Antwort der UNB an die Bez. Regierung Köln, Höhere Naturschutzbehörde vom 08.08.2022:

vielen Dank für Ihre E-Mail vom 22.07.2022 und Ihre Prüfung der Widerspruchs-Begründung des Naturschutzbeirates zur geplanten naturschutzrechtlichen Befreiung für die hydraulische Sanierung des Regenwasser-Netzes im Bereich des Leverkusener Klinikums. Gerne beantworte ich Ihnen nachfolgend die noch offenen Fragen hinsichtlich der abgelehnten Befreiung, möchte Sie bei der Gelegenheit darauf hinweisen, dass diese Befreiung zur Abstimmung dem Ausschuss für Bürgereingaben und Umwelt der Stadt Leverkusen für seine nächste Sitzung am 01. September 2022 vorgelegt werden soll. Daher würde ich mich über eine möglichst schnelle Rückmeldung von Ihnen sehr freuen.

Schreiben der Bez. Regierung Köln, HNB vom 22.07.2022 mit der Bitte um weitere Informationen zur Vorlage der Technischen Betriebe für den Naturschutzbeirat vom 10.05.2022

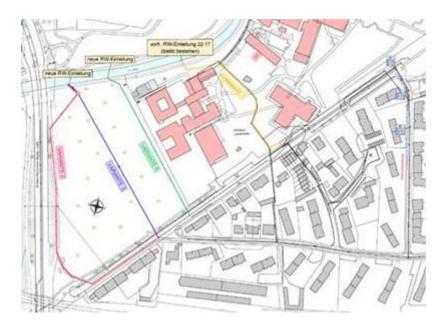
prüfen. Aus den mir vorliegenden Unterlagen ist für mich nicht erkennbar, ob dies erfolgt ist. Daher bitte ich hierzu um ergänzende Ausführungen. Hierbei bitte ich auch darauf einzugehen, warum die Klinikumsfläche offensichtlich ganz ausgeblendet wurden. Auch hier könnten durchaus Parkplatzflächen und Dachflächen örtlich entwässert oder verbessert (teilentsiegelt) werden.

- Kostendarlegung Ihrer Varianten 1 und 2
- sind auch weitere städtische Flächen sowie Kombinationen geprüft worden? (vgl. Flächen 1-4 meiner Karte)
- wurde eine Kooperation mit der DB AG geprüft? Diese plant aktuell an der benachbarten Bahnlinie bereits Teilstrecken mit neuer Entwässerung zu versehen. Ggf. kann hier ein gemeinsames kostengünstiges Entwässerungskonzept erstellt werden mit der westlich liegenden Bahnanlage (vgl. Fläche 5 meiner Karte).

Der aufgeführte Hinweis in der Stellungnahme vom Naturschutzbeirat hinsichtlich dezentraler Versickerung auf den Privatgrundstücken, Dachbegrünung, Nutzung von Zisternen ist auf jeden Fall zu begrüßen. Eine dezentrale Versickerung wurde auf einigen Grundstücken mit Einzelhäusern bereits auch umgesetzt, daher konnte der Abflussbeiwert entsprechend angepasst werden. Es muss aber berücksichtigt werden, dass es sich hier auch zum größten Teil um Mehrfamilienhäuser (Mietwohnungen) handelt, welche in der 1950/60-ziger Jahren entstanden sind. Ein Umbau für eine Dachbegrünung ist aufgrund der Dachneigung und der relativ alten Bausubstanz nicht umsetzbar. Auch haben die TBL nicht das Recht, die Eigentümer hinsichtlich eines Umbaus zu verpflichten. Gleiches gilt, wie bereits oben erwähnt, auch für das Klinikum.

Ferner müssen, um genehmigungsfähige Versickerungsanlagen errichten zu können, entsprechende Abstände zum Gebäude, zu den Tiefgaragen und zu den Grundstücksgrenzen eingehalten werden. Der Baugrund muss außerdem altlastenfrei sein.
